核燃料物質使用変更許可申請書の一部補正について

核燃料物質使用変更許可申請書の一部補正

大洗研究所（南地区）

新旧対照表

図11 排気系統図(1)

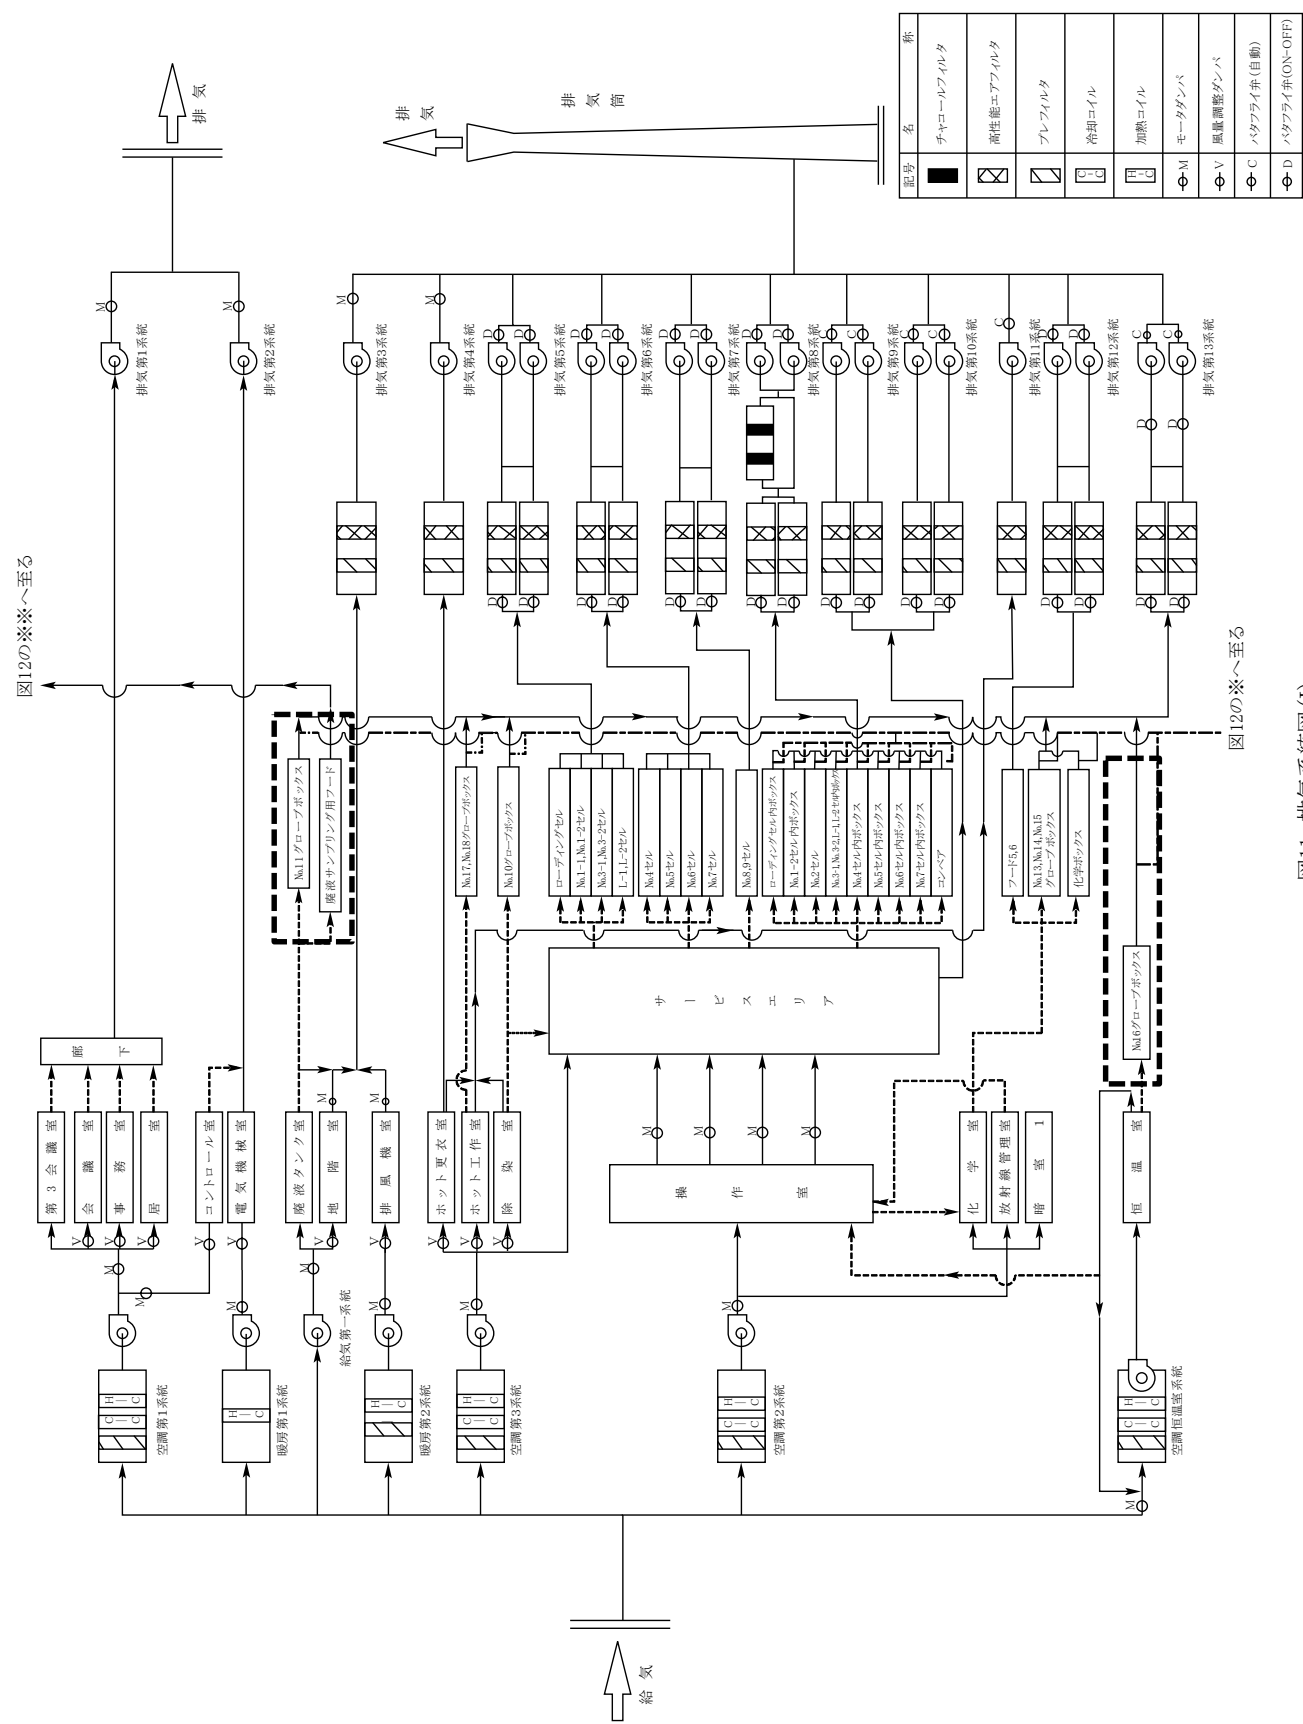
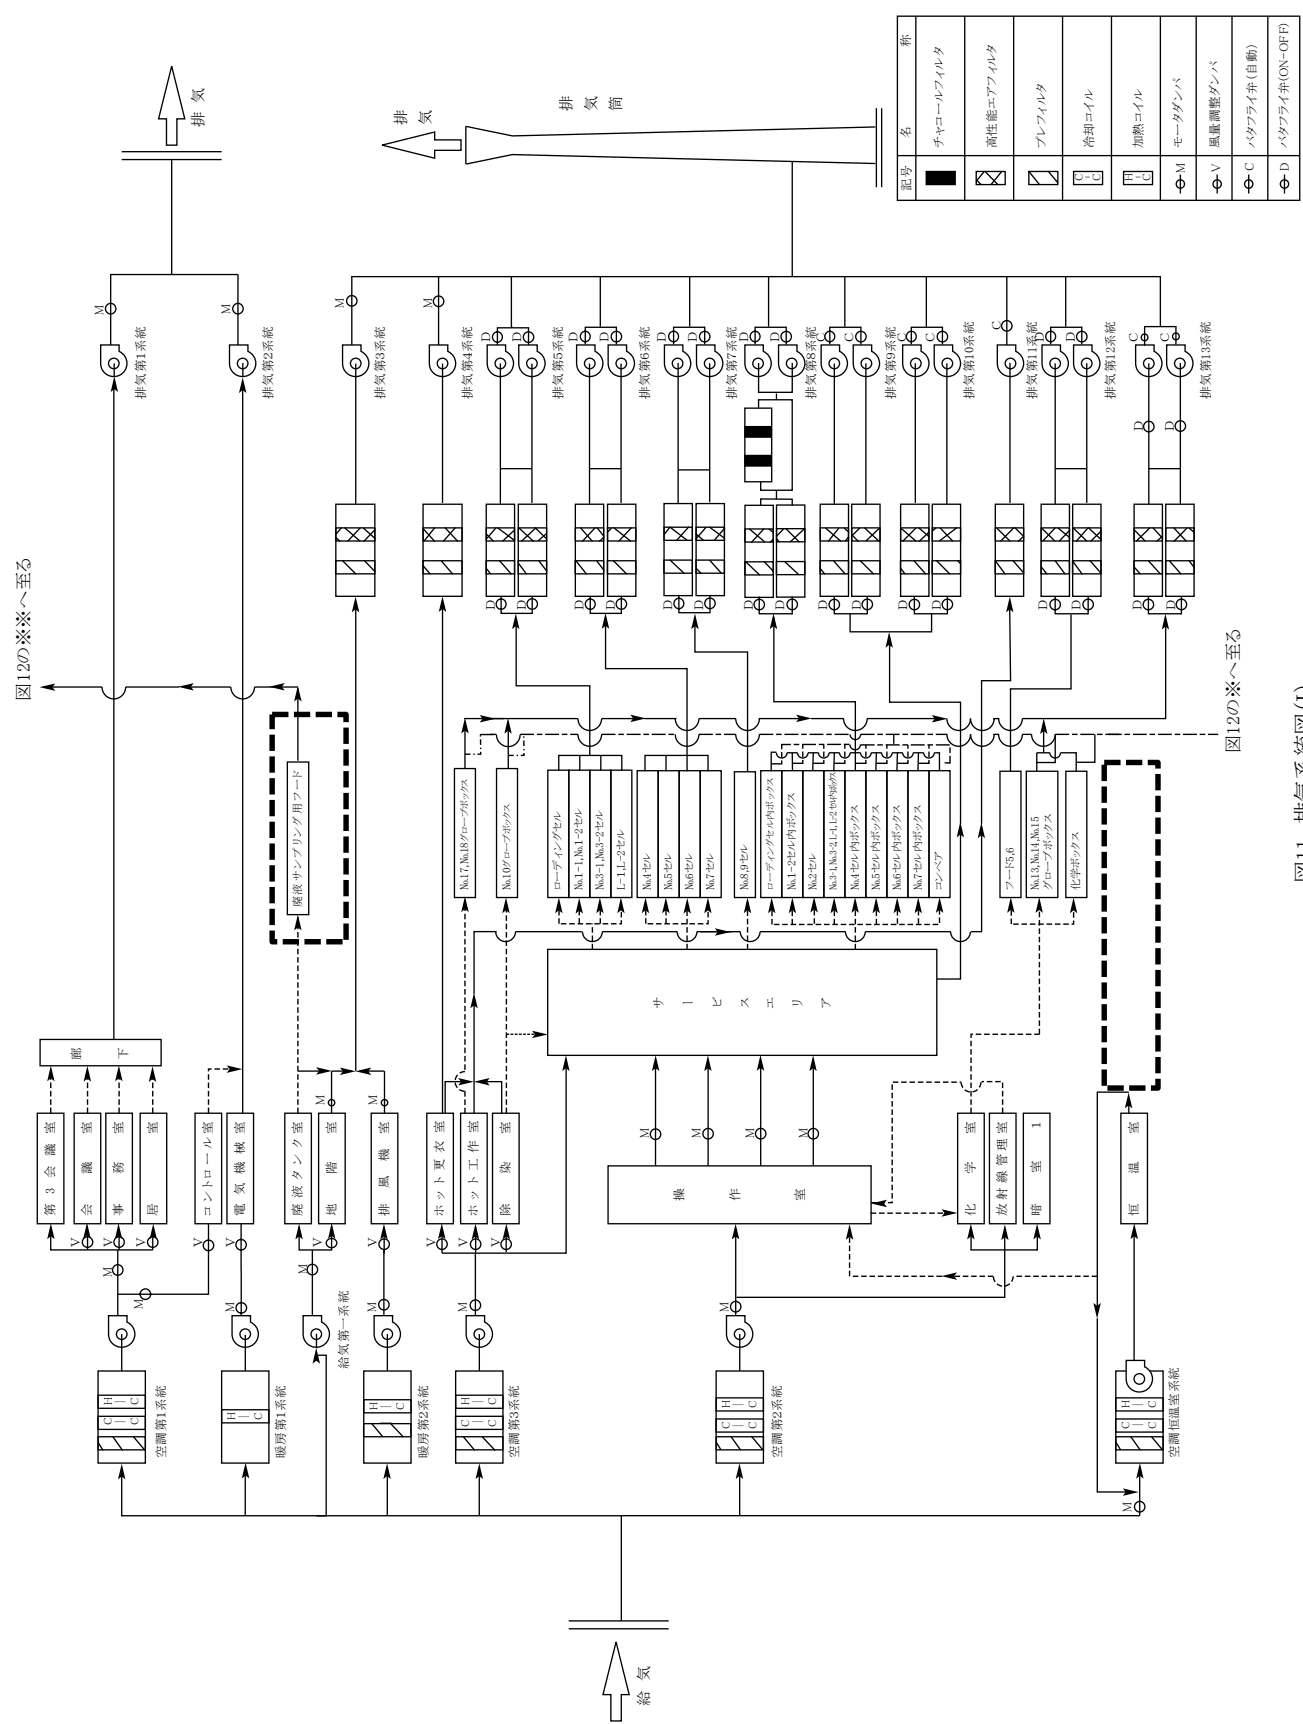
・核燃料物質の使用終了に係る記載の見直し

図12 排気系統図 (II)

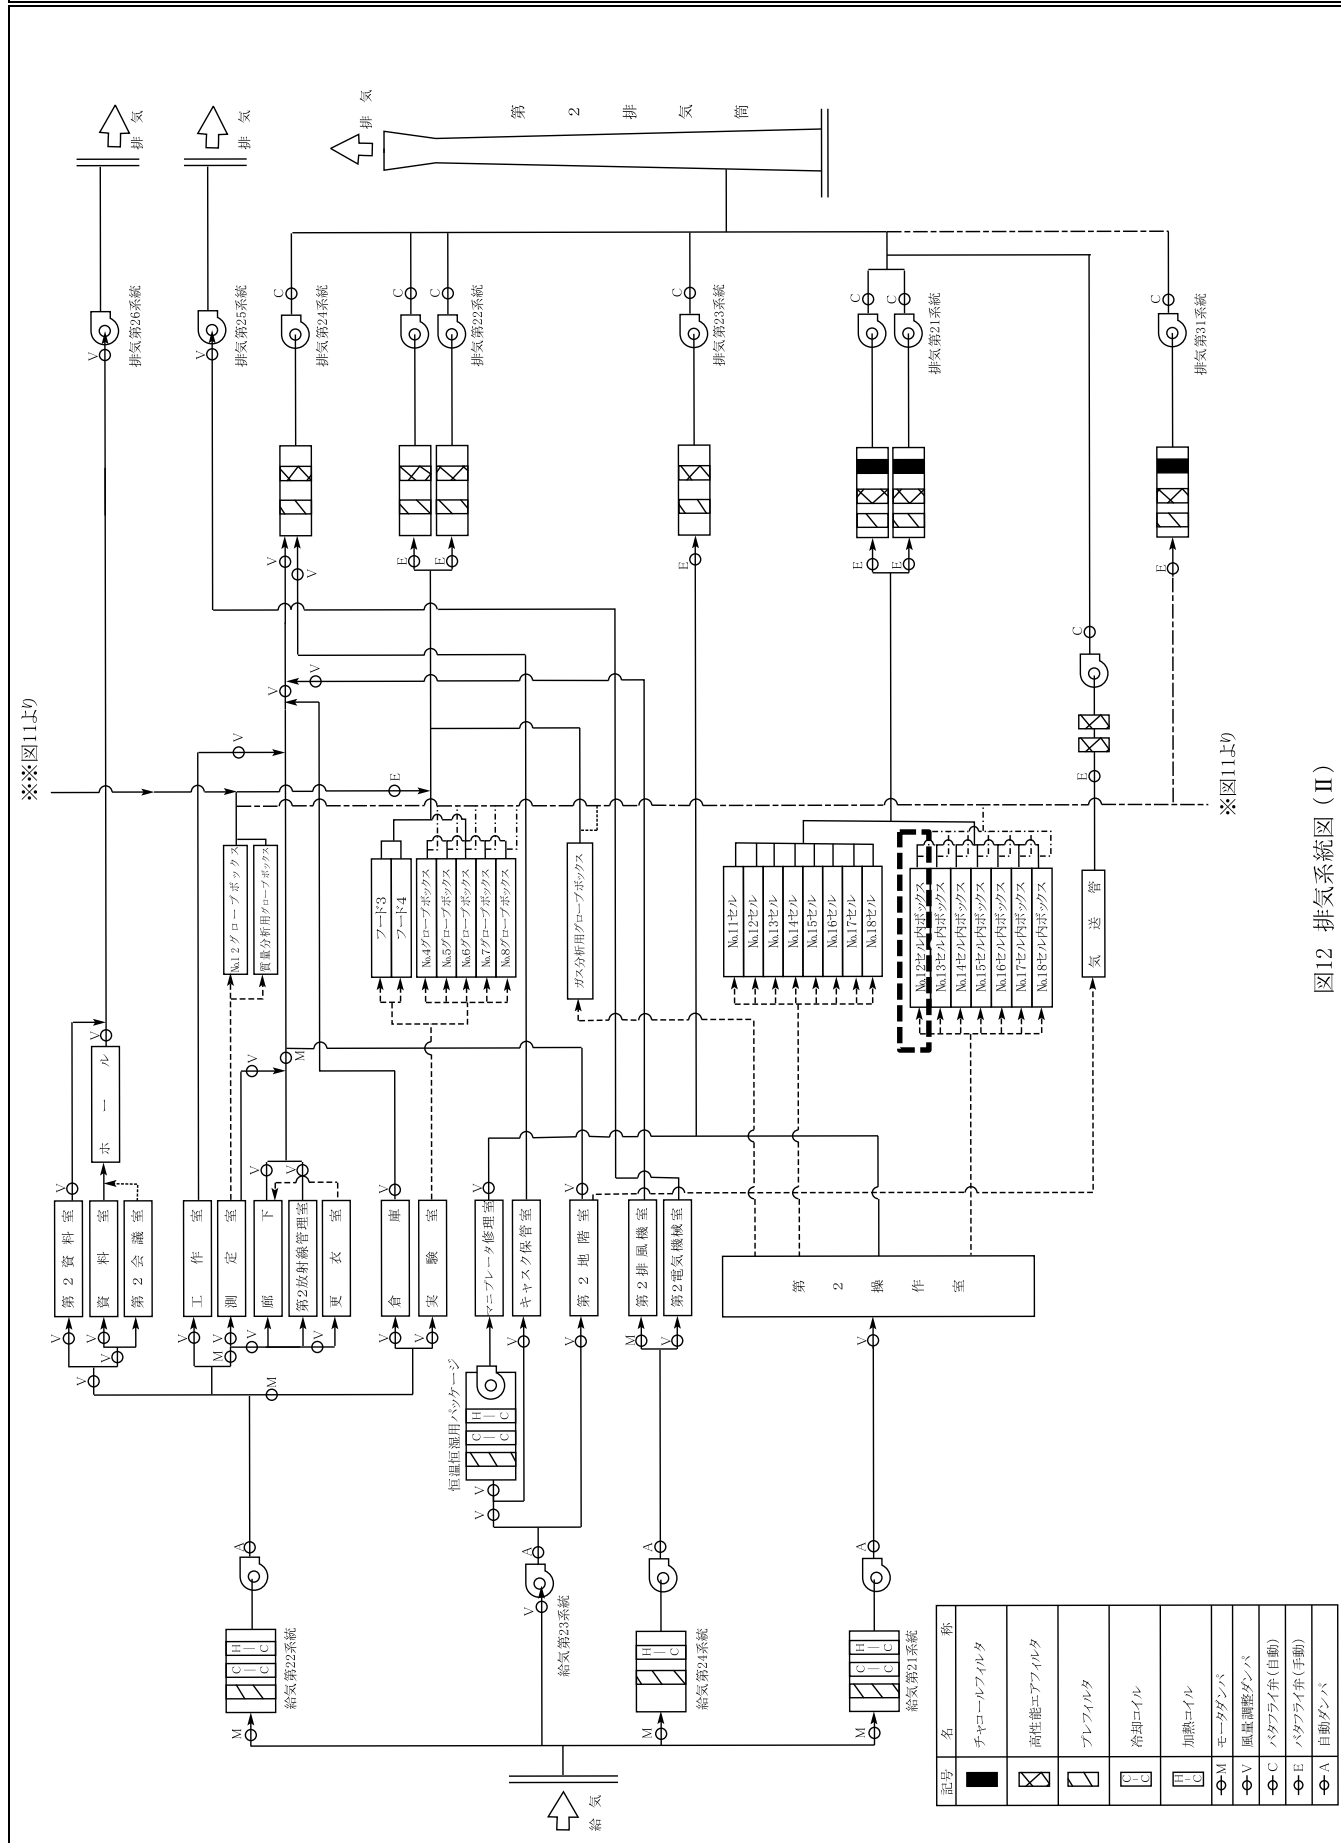
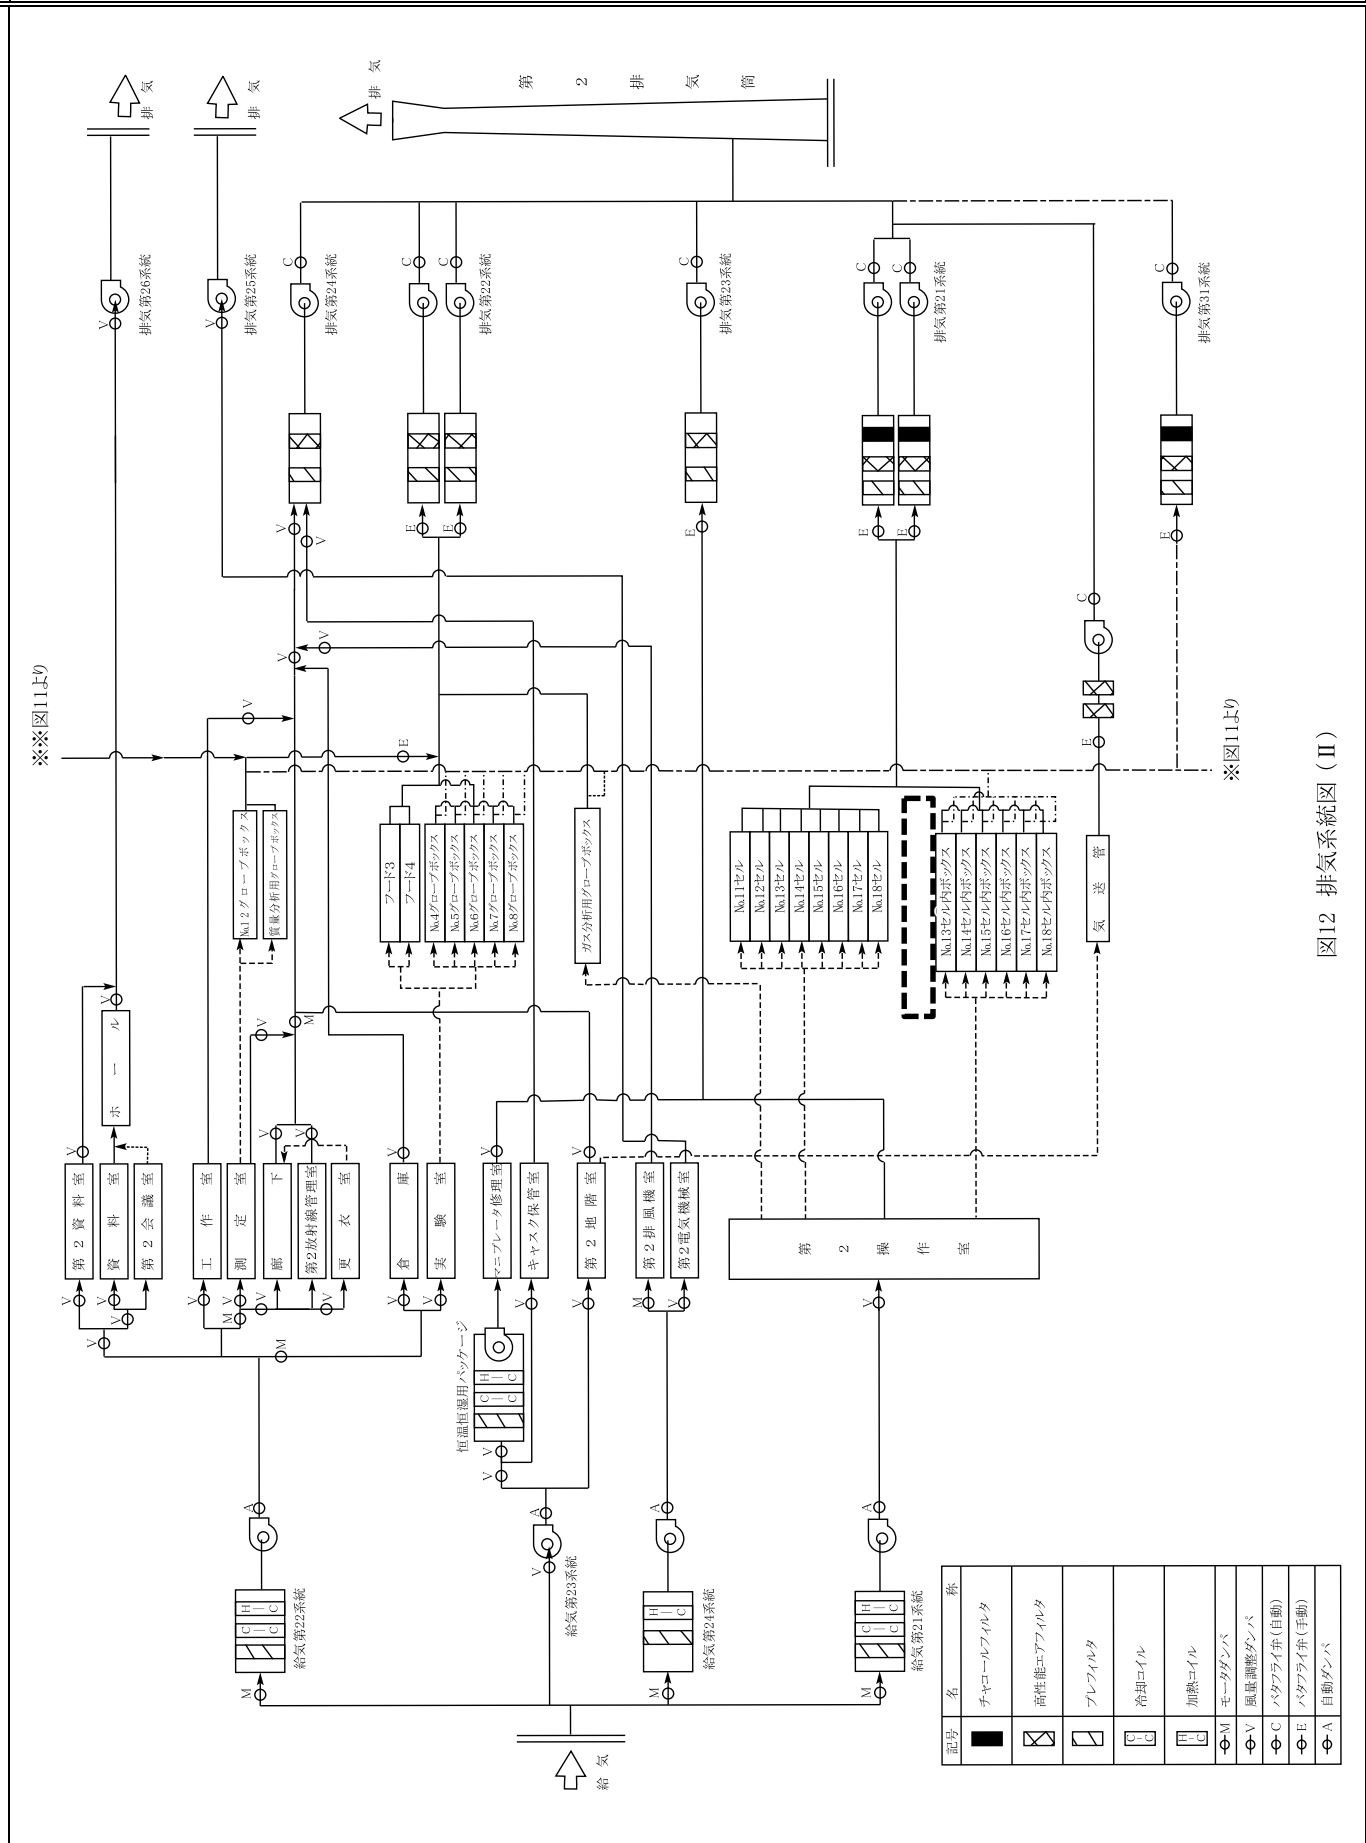
・核燃料物質の使用終了に係る記載の見直し
